**Avis de la Mission régionale d'autorité environnementale
de la Nouvelle-Aquitaine sur
le projet d'ouverture d'une carrière alluvionnaire
d'environ 10 hectares à Saint-Sixte (47)**

n°MRAe 2020APNA101

dossier P-2020-10085

Figure 14 : Milieux naturels. Carte des habitats

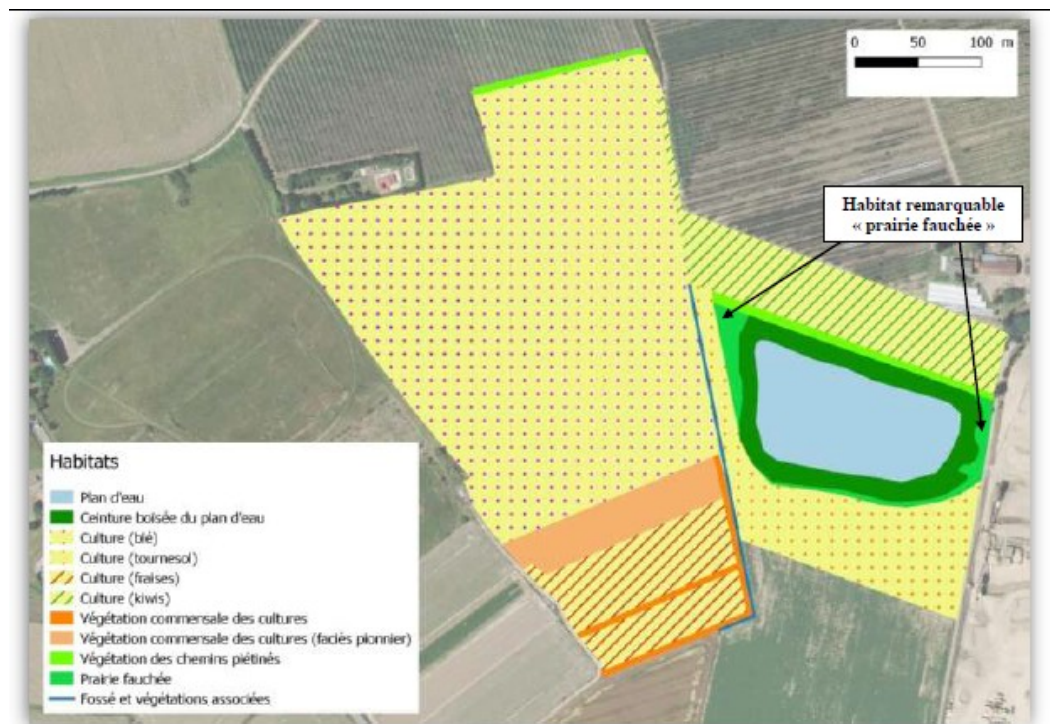
Carte des habitats naturels (source : étude d'impact p.176). Le plan d'eau ne sera pas remblayé (cf page 40 et 41 de l'étude d'impact), contrairement à ce qui est indiqué dans la carte reprise plus loin)
